Mission régionale d'autorité environnementale

## **Avis sur le projet de parc photovoltaïque à Fraissé-des-Corbières (Aude)**

N°Saisine : 2023-011375

Avis émis le 3 mars 2023

Figure 2: Plan de masse (source: dossier)

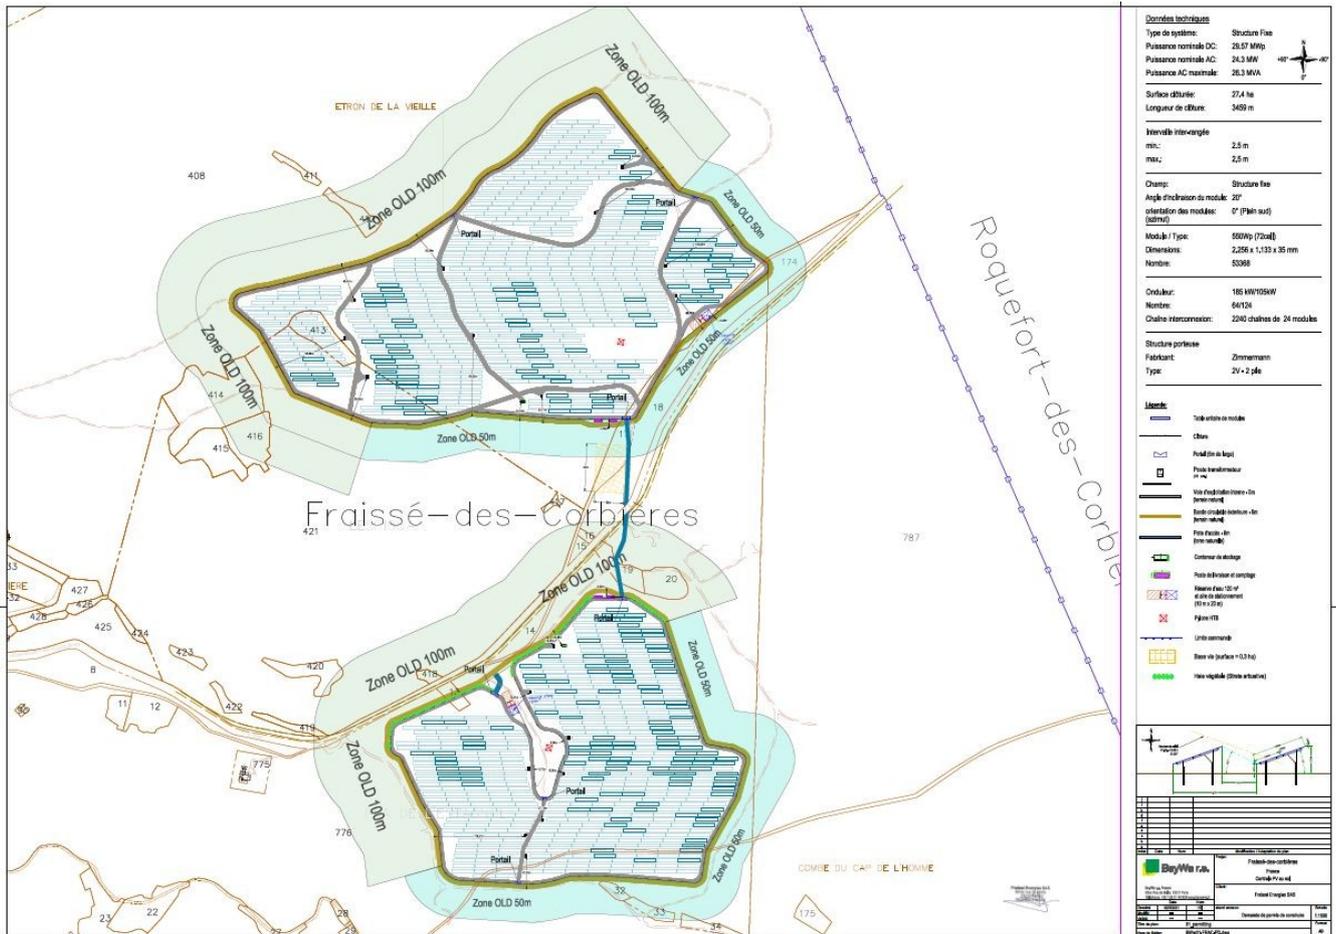
Conformément aux dispositions de l'article R. 122-5 II du CE, l'étude d'impact est jugée formellement complète. Toutefois, la description des travaux est générale et mériterait d'être complétée et adaptée au projet. En effet, l'étude évoque le positionnement des zones de stockage et celui de la base de vie sans les décrire précisément, ne permettant pas une analyse précise des impacts. La MRAe rappelle que, dans le but de réduire au maximum les impacts, sur le milieu naturel en particulier, les installations de chantier (base de vie, parkings, zones de stockage) devront être positionnées dans les zones d'enjeu les plus faibles.

**La MRAe recommande de compléter la description du projet et des aménagements nécessaires en phase de chantier et d'exploitation. Elle recommande de préciser la localisation des zones de stockage et de la base de vie afin d'estimer leurs impacts sur les milieux naturels et l'érosion des sols.**
